艾为 MS 系列产品包装规范变更通知书

PCN #:	201805002			PCN 日期:	2018.05.14
标题:	艾为 MS 系列产品包装规范变更通知书				
联系人:	汪国宏	电话:	86-21-54271166-6836	部门:	质量部
变更类型:					
<input type="checkbox"/>	晶圆材料	<input type="checkbox"/>	晶圆工艺	<input type="checkbox"/>	晶圆工厂
<input type="checkbox"/>	封装材料	<input type="checkbox"/>	封装工艺	<input type="checkbox"/>	封装工厂
<input type="checkbox"/>	设计	<input type="checkbox"/>	测试流程	<input type="checkbox"/>	测试工厂
<input type="checkbox"/>	电性规格	<input checked="" type="checkbox"/>	包装/标识/物流	<input type="checkbox"/>	停产
<input type="checkbox"/>	扩产线	<input type="checkbox"/>	其他:		
样品:					
<input type="checkbox"/>	现可供样				
<input checked="" type="checkbox"/>	无需供样				
<input type="checkbox"/>	即将供样	预计供样时间

ITEM	变更后的铝箔袋正面	变更后的铝箔袋背面
13 寸

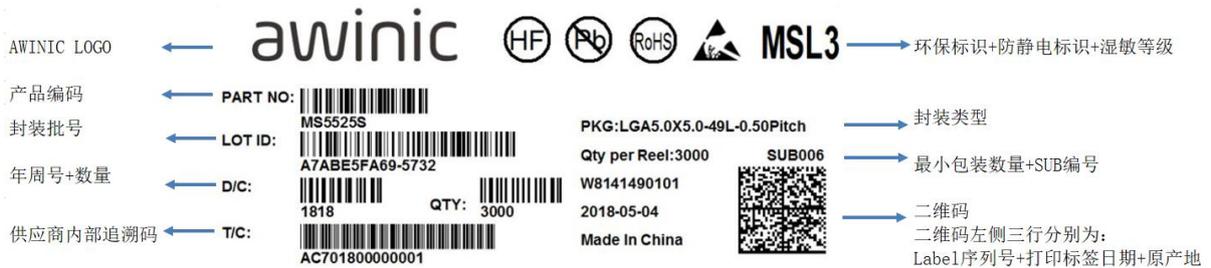
1. 包装铝箔袋标识进行统一, 铝箔袋标识如下:
